油タンカー用共通構造規則

甲板上に設置された甲板横桁の規則算式計算

KC#1079

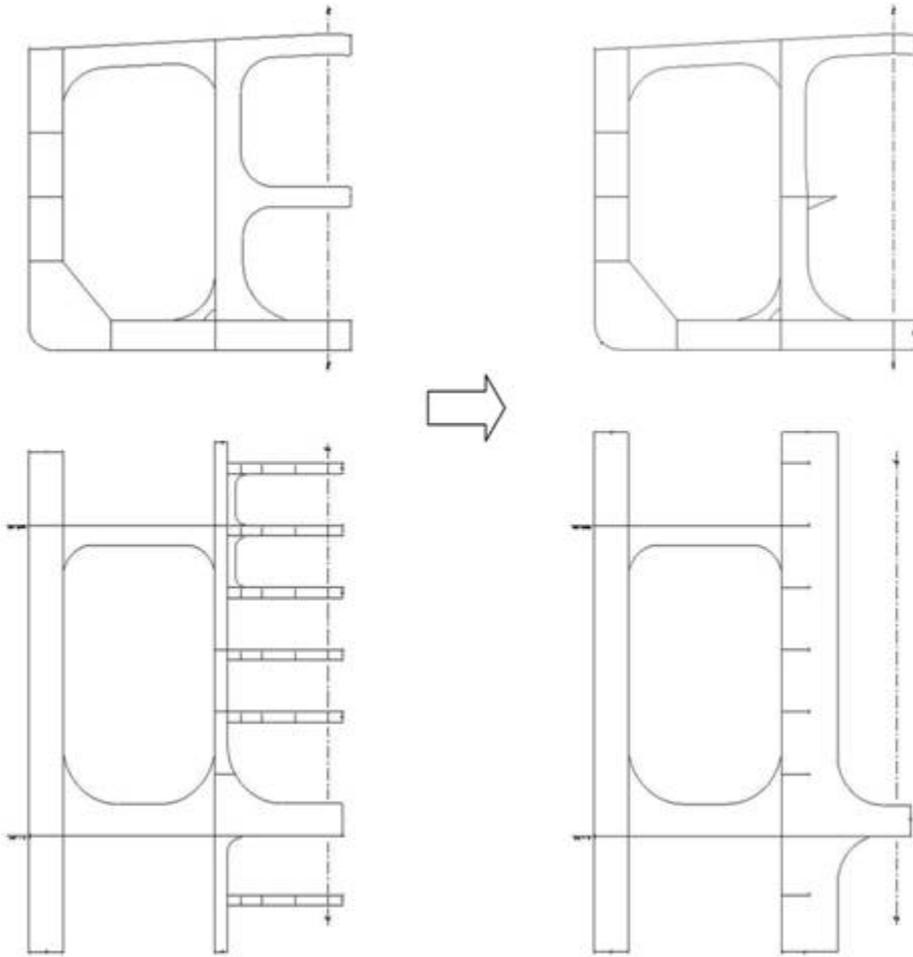
KCID No.	関連規則	種別	項目	完了日	質問	回答	添付有無
1079 attc	Tanker 8/2.6.6&7	Interpretation	現行CSRが取り扱っていないVLCCにおける主要支持部材の代替配置	2010/11/22	<p>現行CSRで取り扱われていないVLCCにおける主要支持部材の代替配置について。 図1に示すように、立桁を支持するクロスタイの代わりとして縦通隔壁に深い縦通水平桁を設けることを検討している。しかしながら、現行CSRでは、立桁の寸法に対する縦通桁の影響が考慮されておらず、また、縦通桁に対して適用できる規定は設けられていない。 この件について、そのような代替設計の寸法評価に対する手順を以下の通り提案する。</p> <p>1. 立桁 寸法は中央貨物タンクのクロスタイを除き現行の既定に従って決定される。しかしながら、この場合は、梁理論により得られた縦通桁に働く荷重は、立桁の位置に働く設計荷重として縦通桁に適用する。その際は、縦通桁の影響を考慮し、設計曲げモーメント及びせん断力を減少させる。</p> <p>2. 深い縦通桁 寸法は、前1で述べたように、設計荷重として梁理論によって得られるM(曲げモーメント)及びQ(せん断力)を用いて、タンカーCSR 8節2.6.7の要件に従って決定される</p>	<p>寸法評価における貴提案の手順に対して基本的に同意します。</p> <p>8節7は8節7.1.1.1に示されるように包括的な強度規定であり、可能な範囲で適用されなければなりません。さらに、8節2における最小板厚及び細長比の要件を主要支持部材に適用しなければなりません。</p> <p>また、それに加えてFEによる評価も行う必要があり、重要部分については詳細メッシュFEAにより評価されなければなりません。</p>	有

KC#1095

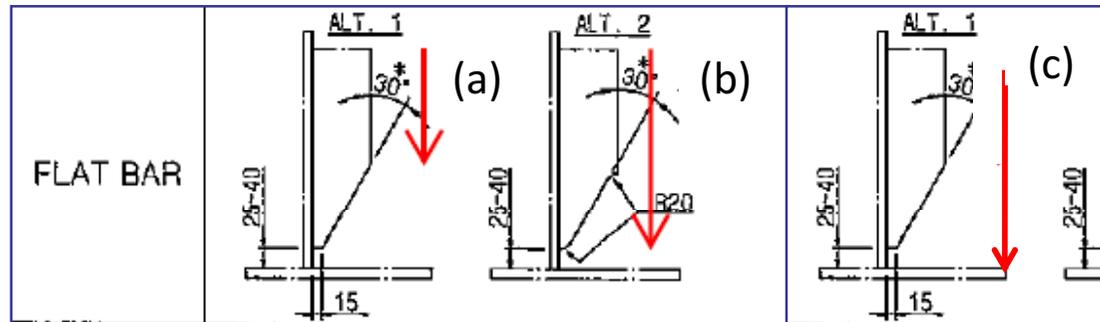
KCID No.	関連規則	種別	項目	完了日	質問	回答	添付有無
1095 attc	8/6.2.5.3	Interpretation	有効曲げスパンの定義	2011/2/7	8節6.2.5.3の防撓材の有効曲げスパンl _{bdg} は4節2.1を参照している。ウェブの防撓材がスニップ端になっている場合、添付の図に示す(a)、(b)、(c)のどの長さが用いられるのか、確認されたい。	支持部材間の全長を取ります。すなわち(c)となります。4節2.1.1.3を併せて参照ください。	有
1099 attc	8/4.1.1.1	Interpretation	共通解釈 CI-T8の適用	2011/4/11	共通解釈CI-T8の適用に関し、添付の質問の解釈について確認されたい。 Q1: 本漸減要件について、機関区域に隣接するパネルのE.P.Pのネット要求板厚(8節4“機関区域”を適用)を用いるべきか？ Q2: もしくは、船尾部に隣接するパネルのE.P.Pのネット要求板厚(8節5“船尾部”を適用)を用いるべきか？	漸減は、船体中央部から(機関室側ではなく)船尾部側の船尾隔壁へ向けて板厚が適切に変化するよう意図しており、Q2の解釈が適用されます。	有
1114	8/5.2.2	Interpretation	船尾部区域の空所に対する要件	2012/8/27	8節5.2.2 船尾部区域のフロア及び桁について、空所にも適用されるか？	本要件は空所には適用されません。

Detail of sniped end for typical flat bar stiffener and extent of stiffener length for Rule requirements.

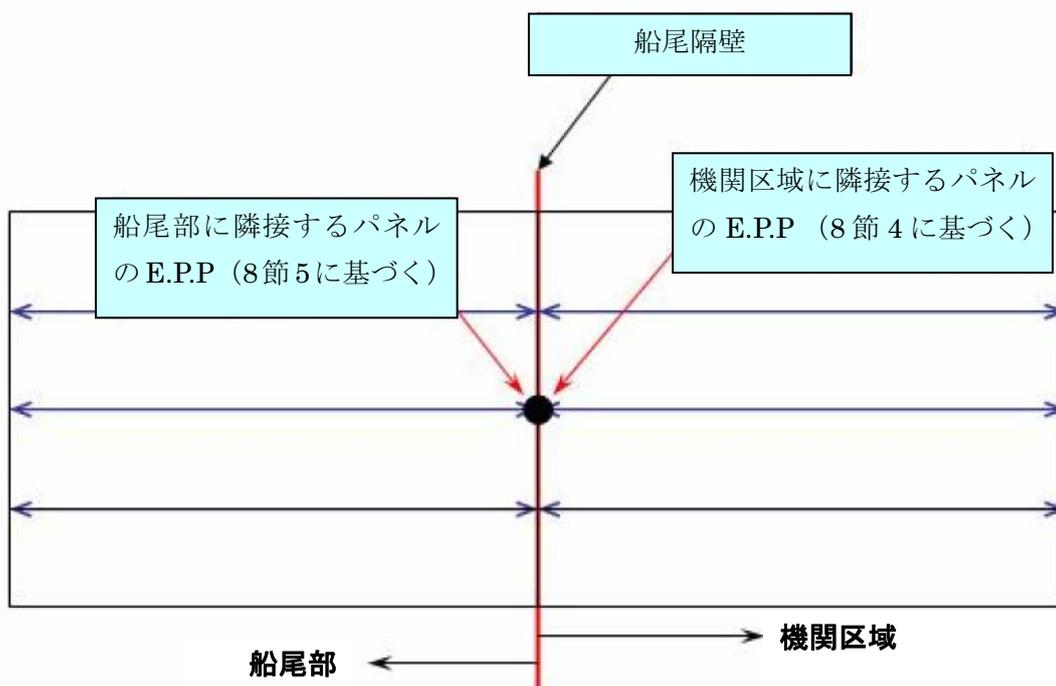
【依頼】

共通解釈 CI-T8 の適用について、解釈を示されたい。

$t_{end} < t_m$ の場合 : $t_{int} = t_{end} + [(t_m - t_{end}) X_{int} / X_m]$

$t_{end} > t_m$ の場合 : $t_{int} = t_m$

しかし実際の構造からすると、下図のように考慮する板のネット要求板厚によっては議論となる場合が考えられる。

【質問】

- 1: 本漸減要件について、機関区域に隣接するパネルの E.P.P のネット要求板厚（8 節 4 機関区域 を適用）を用いるべきか？
- 2: もしくは、船尾部に隣接するパネルの E.P.P のネット要求板厚（8 節 5 船尾部 を適用）を用いるべきか？
